女川原子力発電所 2 号機

デジタル安全保護回路のソフトウェア共通要因  
故障緩和対策に関する要件整合確認書  
(詳細設計)

2024年 4月12日

原子力エネルギー協議会

図1 女川2号機安全保護回路の概略構成

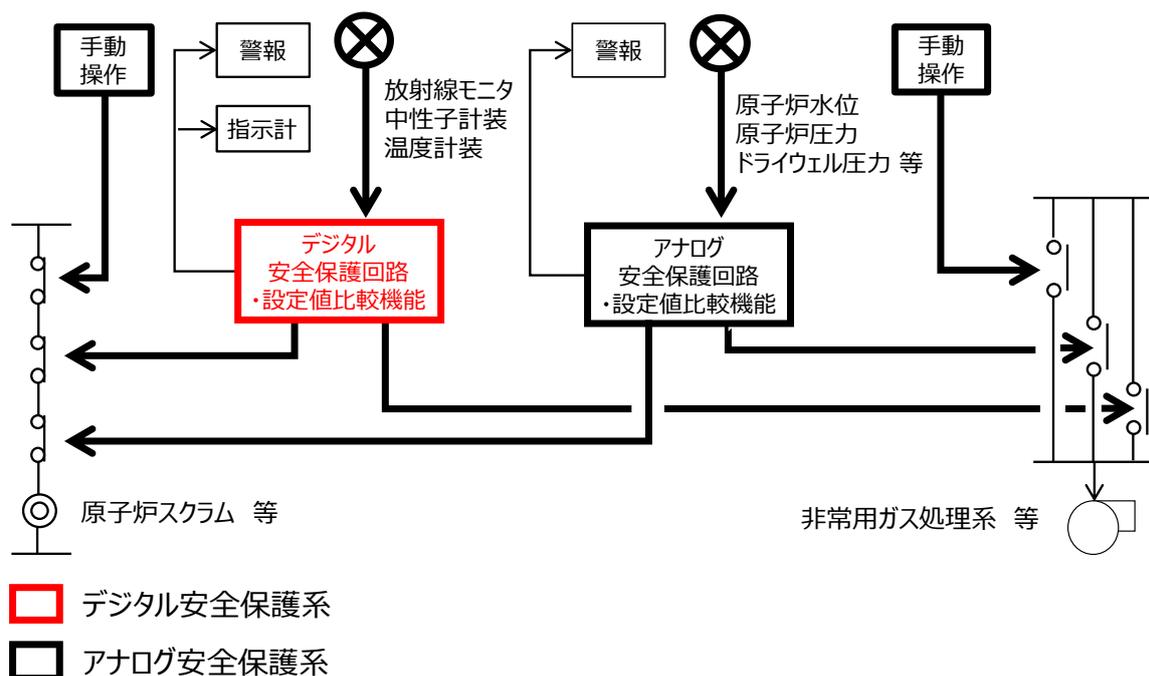
安全保護回路の構成機器のうち、デジタル処理部のある機器として起動領域モニタ(SRNM)、平均出力領域モニタ(APRM)、プロセス放射線モニタリング設備(PrRM)及び主蒸気管トンネル温度の監視装置があることを確認した。安全保護回路の概略構成を図1に示す。

事業者は、別表1に示す原子炉保護系の構成機器及び別表2に示す工学的安全施設作動回路の構成機器のうち、以下の信号をソフトウェア CCF を想定する安全保護回路のデジタル部の範囲として特定していることを確認した。
